変更前	変更後	変更理由
<p>2.15 放射線管理関係設備等 2.15.1 基本設計</p> <p>(中略)</p> <p style="text-align: right;">添付資料-2</p> <p style="text-align: center;">モニタリングポストの配置図</p>  <p style="text-align: center;">図2.15-8 モニタリングポスト配置図</p> <p>(以下, 省略)</p>	<p>2.15 放射線管理関係設備等 2.15.1 基本設計</p> <p>(中略)</p> <p style="text-align: right;">添付資料-2</p> <p style="text-align: center;">モニタリングポストの配置図</p>  <p style="text-align: center;">図2.15-8 モニタリングポスト配置図</p> <p>(以下, 省略)</p>	<p>5号機取水口廻りのALPS 処理水海洋放出設備設置に伴 う図面の変更</p>

福島第一原子力発電所 特定原子力施設に係る実施計画変更比較表（第Ⅲ章 第1編）

図-4 5・6号機 滞留水貯留設備 全体概要図

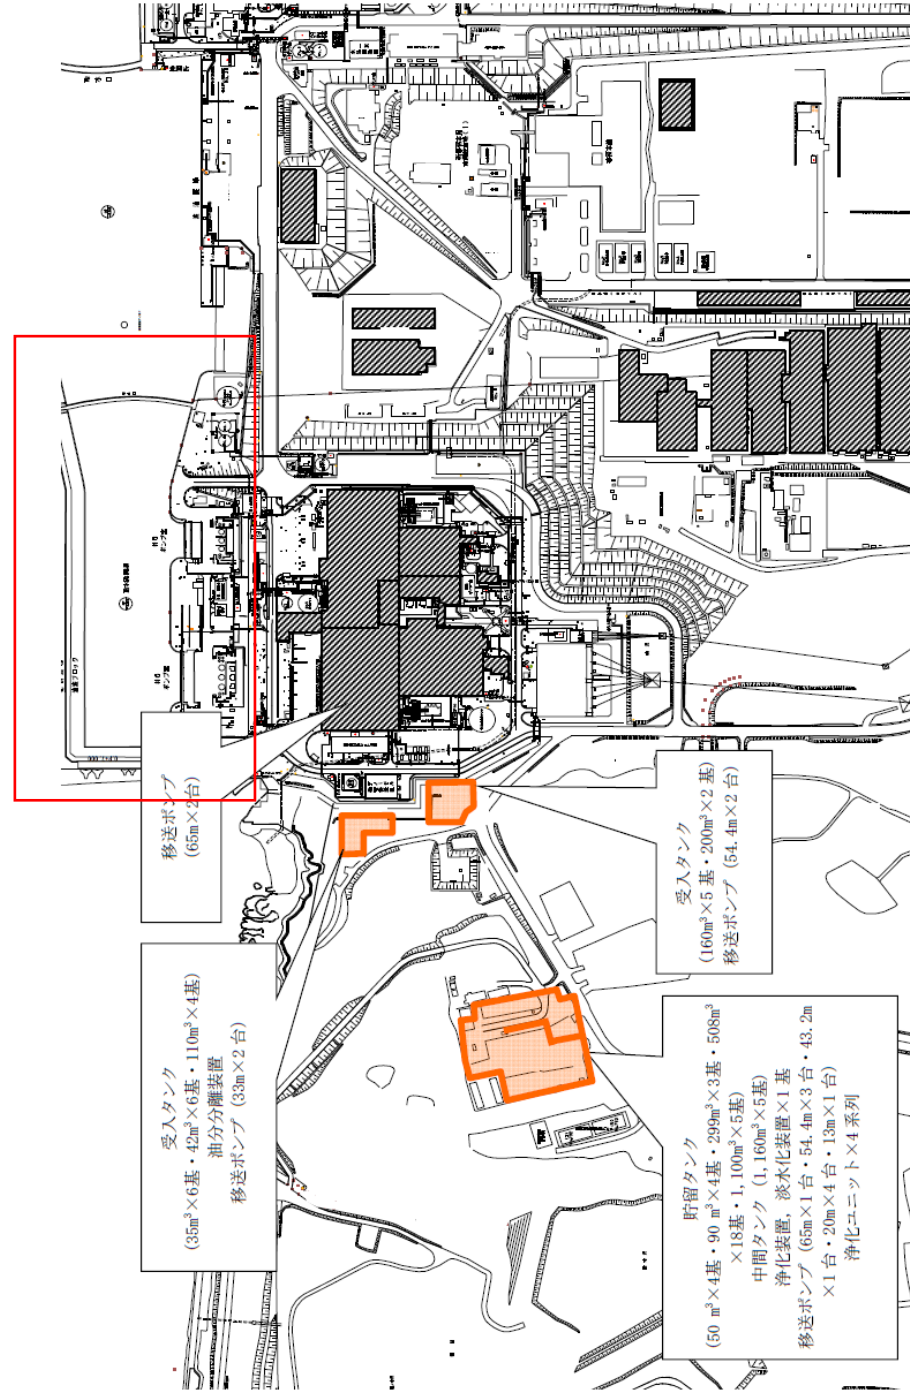
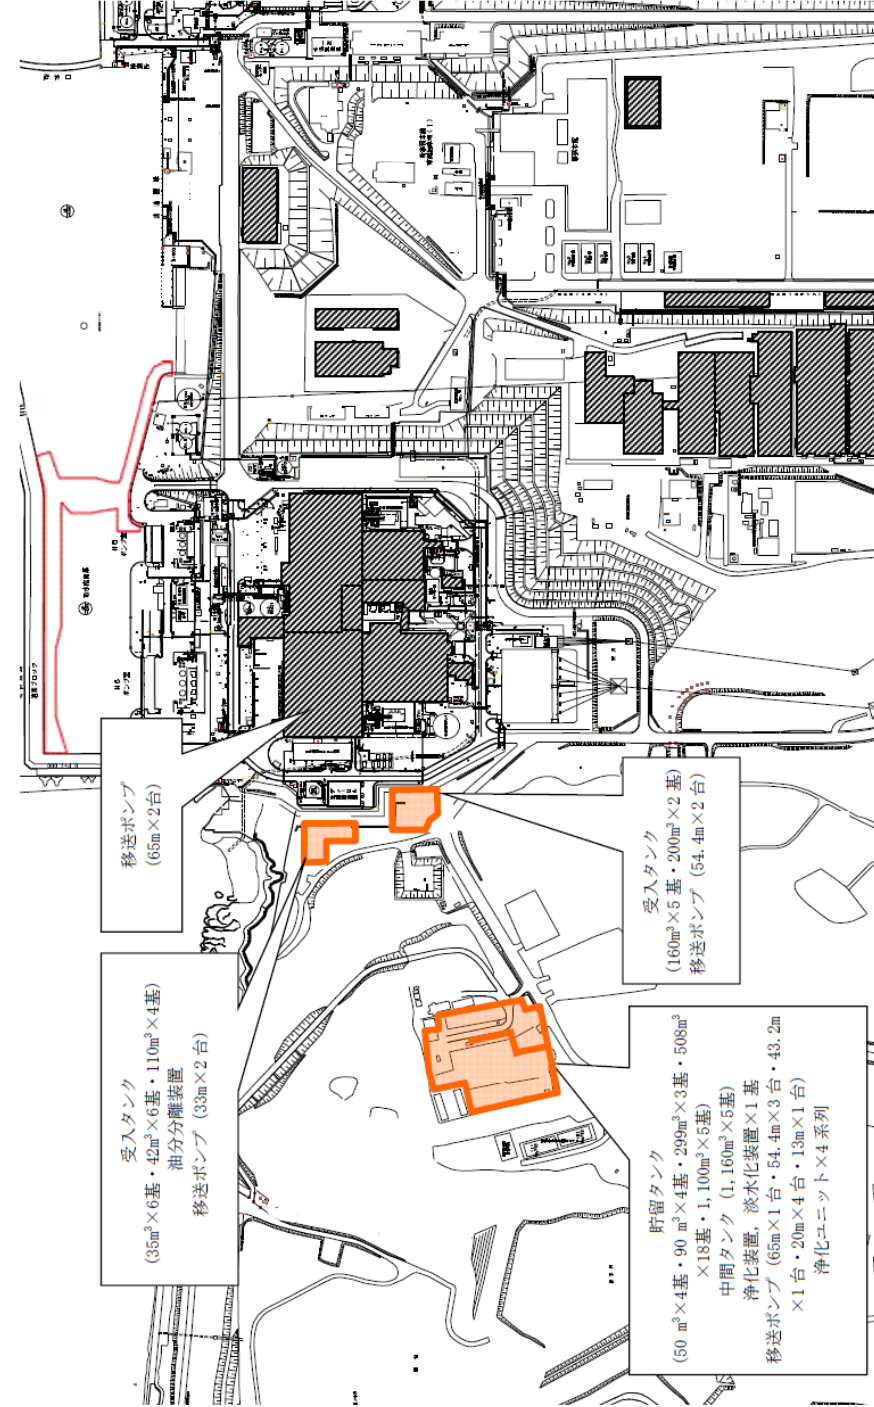
5号機取水口廻りのALPS処理水海洋放出設備設置に伴う図面の変更

図-1 5・6号機 滞留水貯留設備 全体概要図 (増設及び廃止後)

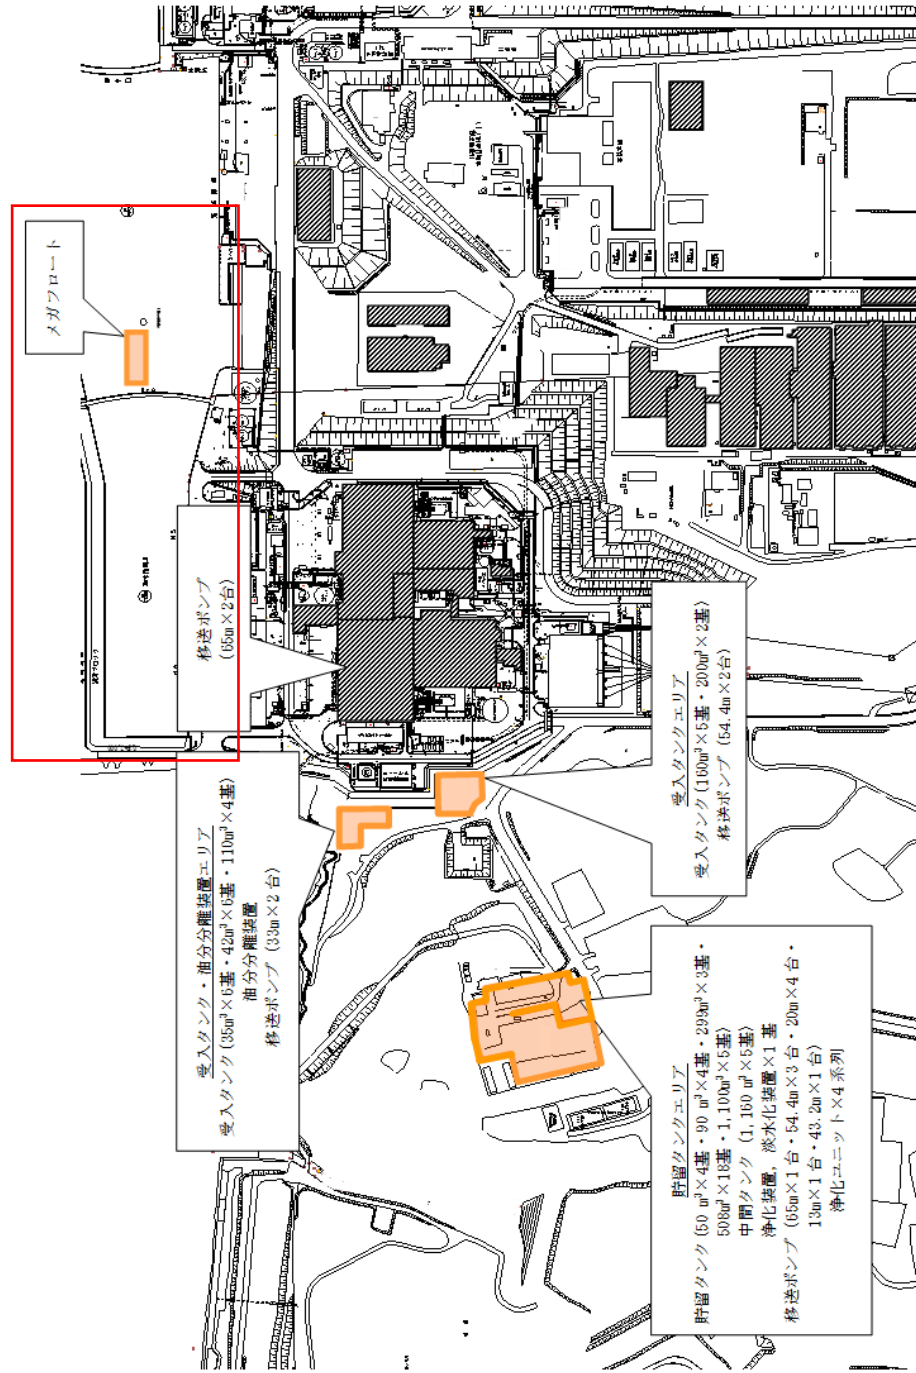
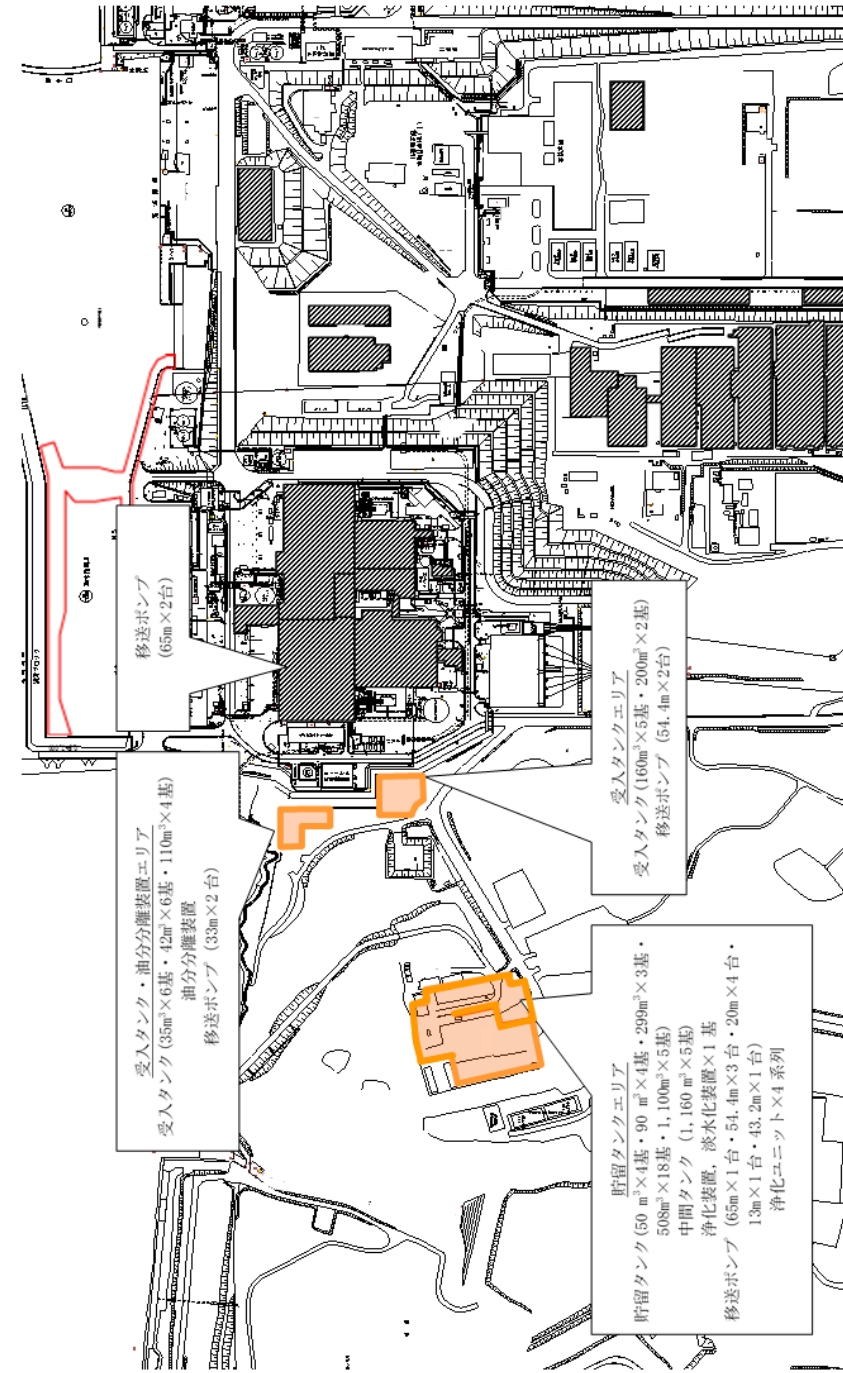
5号機取水口廻りのALPS処理水海洋放出設備設置に伴う図面の変更

図-1 ALPS 処理水希釈放出設備及び関連施設の全体概要図（2/3）  
(b) 配置概要（全体）

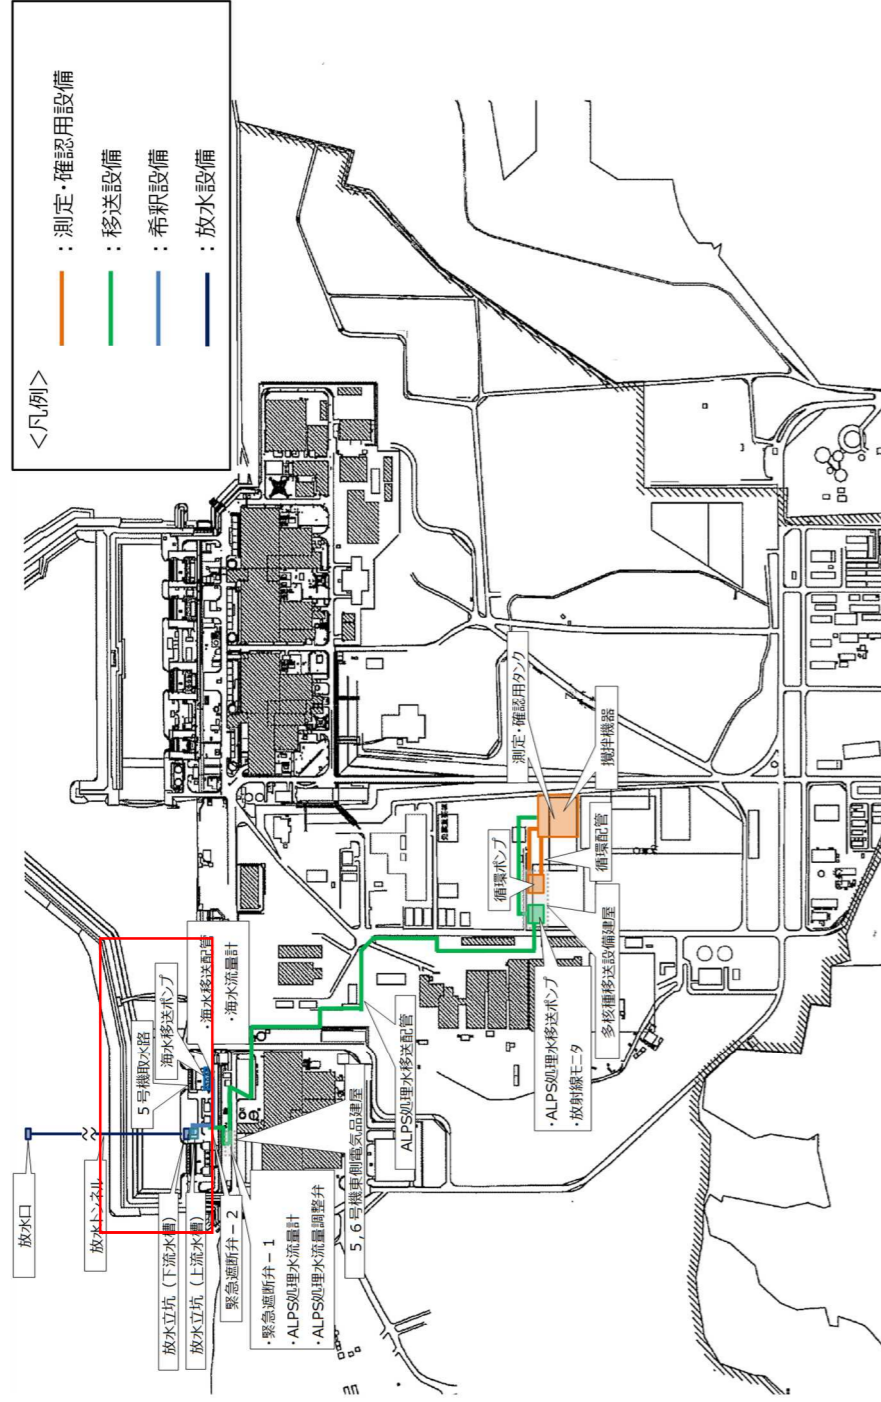
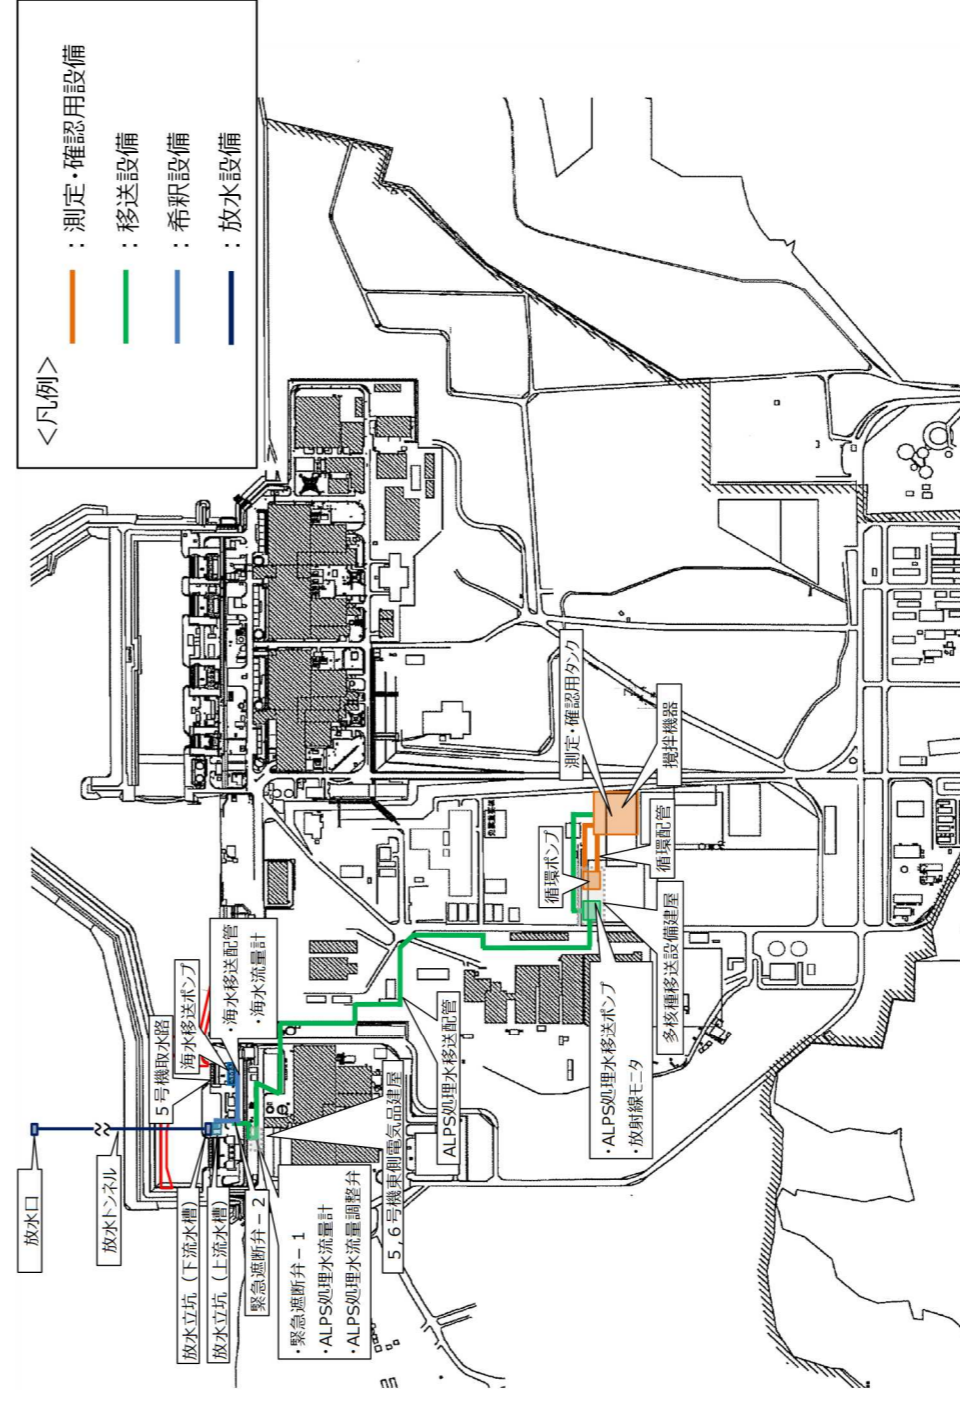
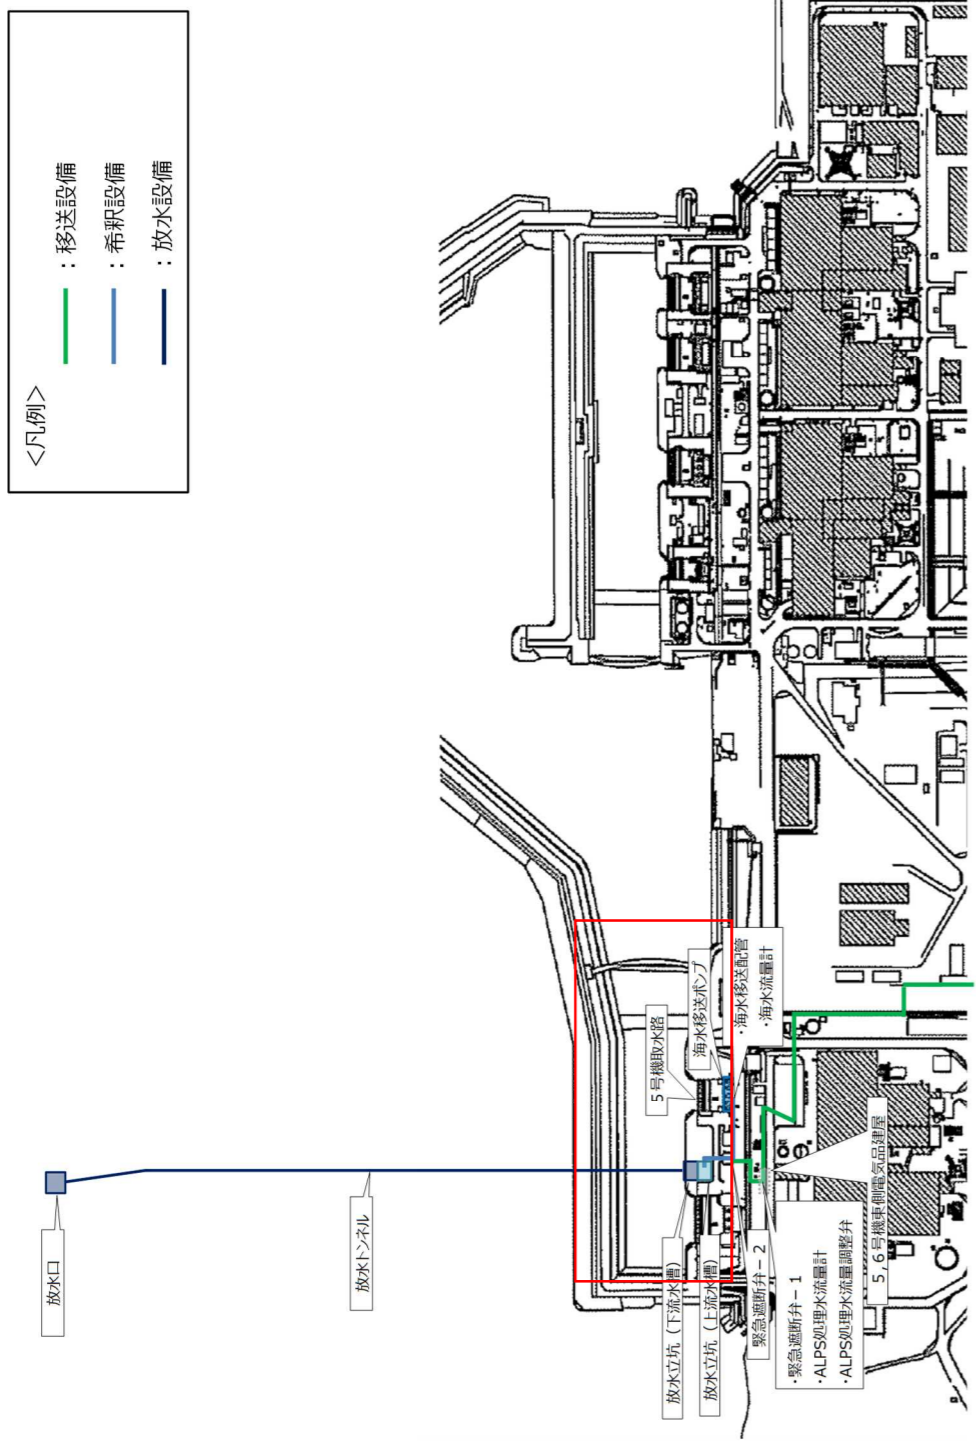
5号機取水口廻りのALPS 処理水海洋放出設備設置に伴う図面の変更
